L'Association Saint-Maximinoise des commerçants et artisans regroupant tous les secteurs économiques, se permet d'apporter des observations relevées sur l'OAP, qui nous font douter de l'intérêt de l'implantation de nouveaux appareils commerciaux en périphéries et le fait que cela puisse être compatible et complémentaire aux commerces du centre-ville.

- Sur le principe de l'opportunité de l'OAP MIRADE :

Coupe A-A' : Route d'Olières

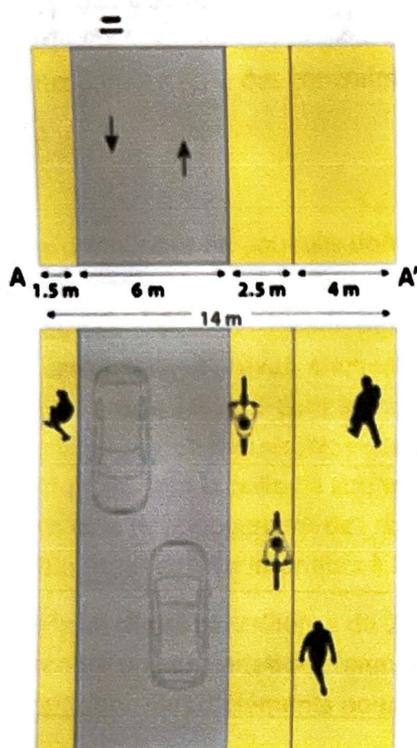
Un trottoir d'au moins un mètre cinquante ne constitue pas véritablement une incitation à la promenade dans la Ville . Je persiste à dire que la Route d'Ollières est sous dimensionnée en tant que principal axe de liaison entre les différents pôles constituant l'environnement du projet . Les aménagements piétonniers et la végétalisation de cet axe essentiel doivent être reconçus pour une véritable incitation à la promenade entre le Cap Sainte Baume et le centre Ville . Un parc végétalisé conséquent sur la route d'Ollières serait une porte d'entrée incitative de ce quartier nouveau.
